**Verslag huishoudelijke elektrische installatie op laagspanning en zeer lage spanning****Algemeen:**

Referentie: 003-20261013-05	Datum controle: 13/10/2026
Keurder: 003

Eigenaar:	Luc Michiels	EAN-code:	Onbekend
Adres installatie:	Bakkerstraat 89, 9240 - Zele	Nummer teller(s):	1SAG3205139987
		Distributienetbeheerder installatie:	Fluvius
Datum uitvoering installatie: ☒ Vóór 01/10/1981 ☐ Tussen 01/10/1981 en 01/06/2020 ☐ Vanaf 01/06/2020			
Type: ☒ Wooneenheid ☐ Niet-huishoudelijk ☐ PV ☐ Batterij ☐ Laadpaal

Inbreuk(en):

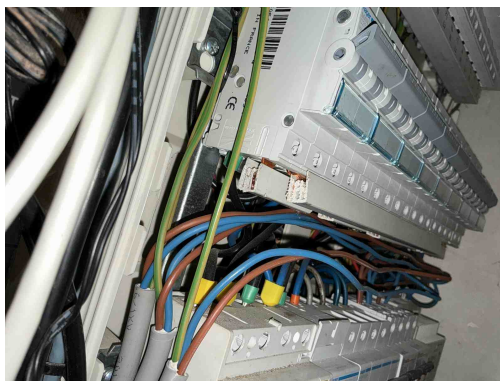
T21a - Het elektrisch materieel is niet geplaatst volgens de voorschriften van de fabrikant/ regels van goed vakmanschap. (Boek 1: 1.4.1.3) Oa ophangwijzen elektrisch verdeelbord niet afgedekt. Zie klasse II toestel.

Inbreuk(en):

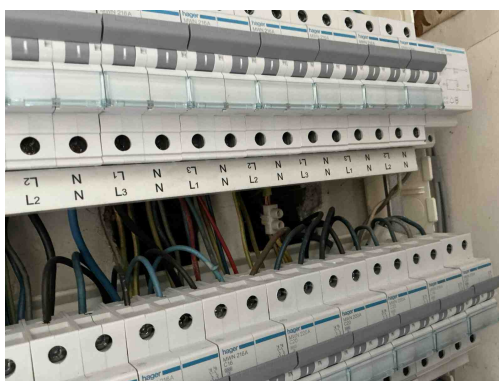
T21b - Het elektrisch materieel is niet geplaatst volgens de voorschriften van de fabrikant/ regels van goed vakmanschap. (Boek 1: 1.4.1.3) Oa kamgeleider niet afdoende afgedekt aan uiteiden. Zie kans op rechtstreekse aanraking plaatsingsfiche fabrikant.

Inbreuk(en):

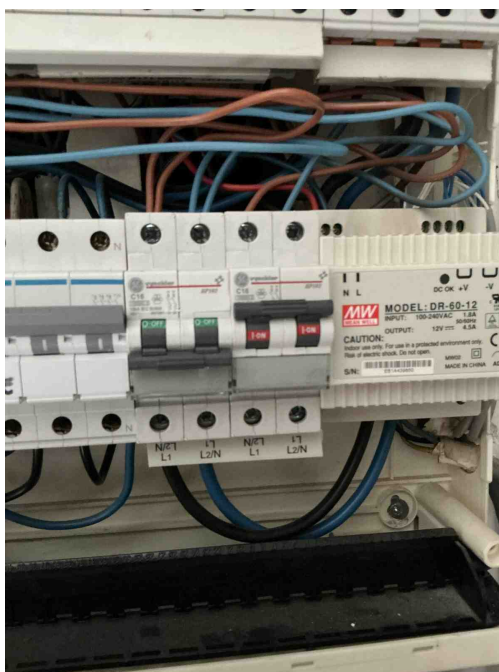
C35 - Er zijn doorverbindingen gemaakt met lusterklemmen; er kon niet aangetoond worden dat deze klemmen geschikt zijn voor de aanwezige spanning, stroom en draadsectie en dat ze "CE" zijn (Boek 1: 1.4.2.1.).

Inbreuk(en):

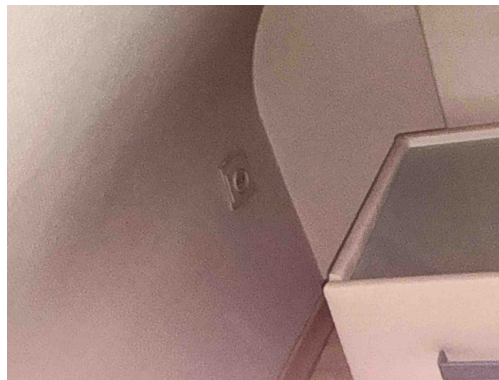
I01 - De waarde van de isolatieweerstand per kring dient tenminste 0,50 Mohm (1000 x Utest) te zijn (Boek 1: 6.4.5.1).
Opmerking: Kring poort en buitenverlichting

Inbreuk(en):

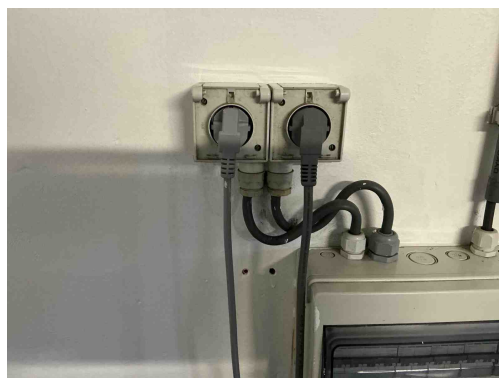
T09 - Bepaalde contactdozen en/of schakelaars zijn beschadigd (Boek 1: 1.4.1.3).

Inbreuk(en):

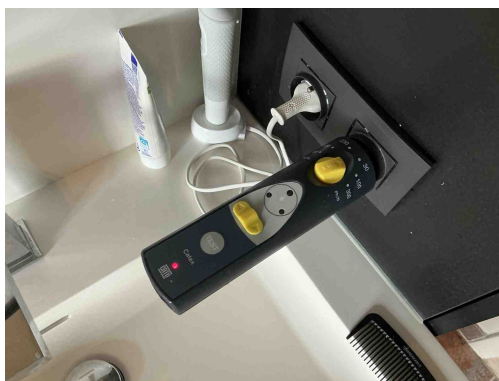
T09 - Bepaalde contactdozen en/of schakelaars zijn beschadigd (Boek 1: 1.4.1.3).

Inbreuk(en):

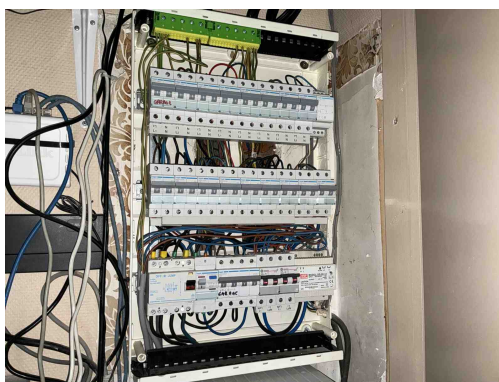
T12 - De contactdozen bezitten geen aangesloten aardingscontact (Boek 1: 4.2.2.3/5.3.5.2).
